## 改善箇所説明図

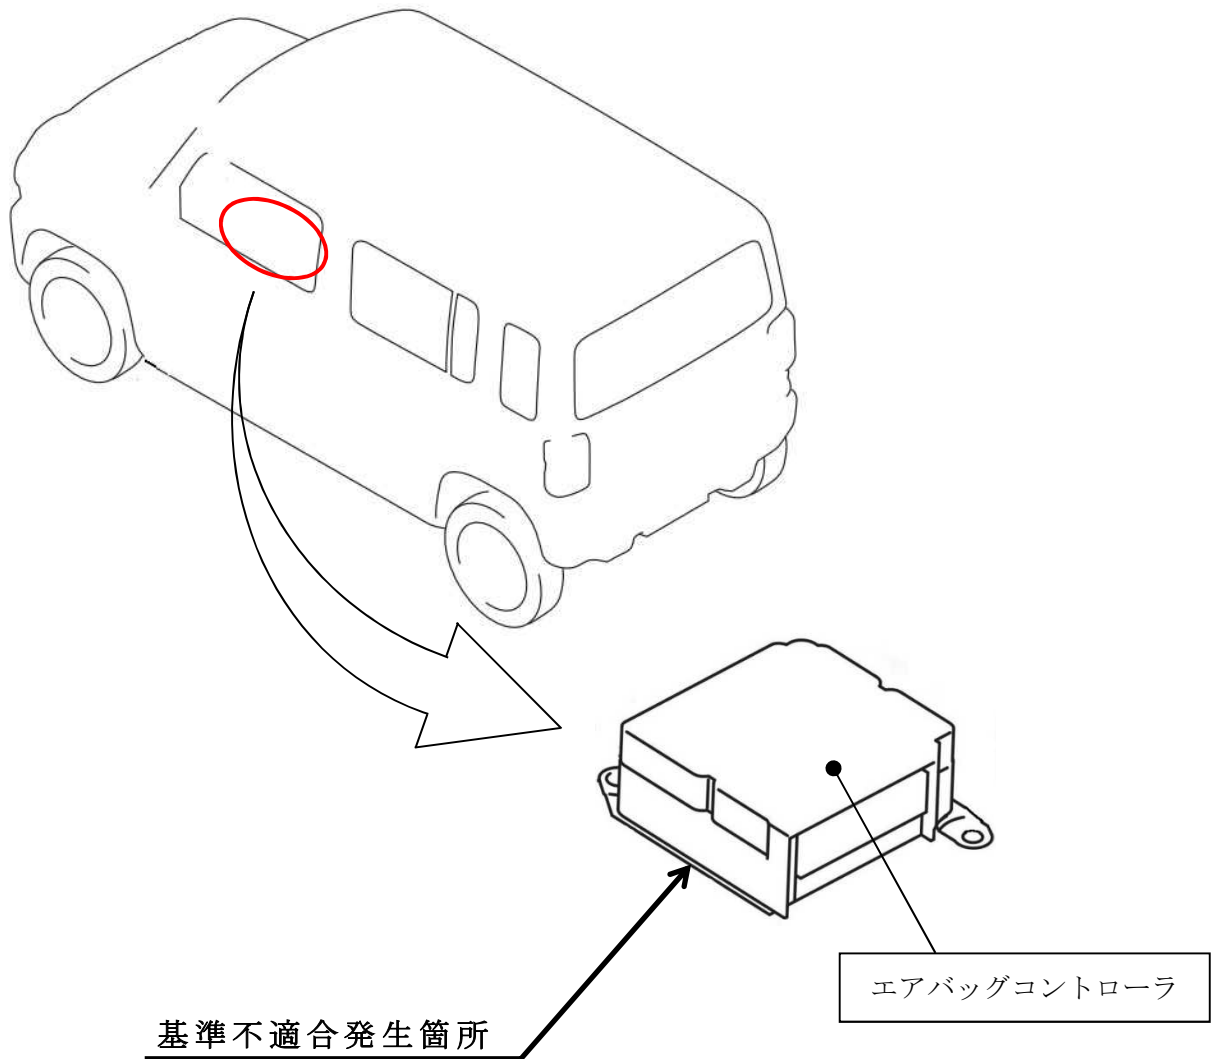
エアバッグコントローラにおいて、バックアップ電源用コンデンサの製造不良により、内部ショートが発生することがある。そのため、コントローラの電源が衝突時に遮断されると全てのエアバッグ及びシートベルトプリテンショナーが展開しないおそれがある。

全車両、エアバッグコントローラを良品に交換する。

識別：IDプレートに水色の丸シールを貼付する。
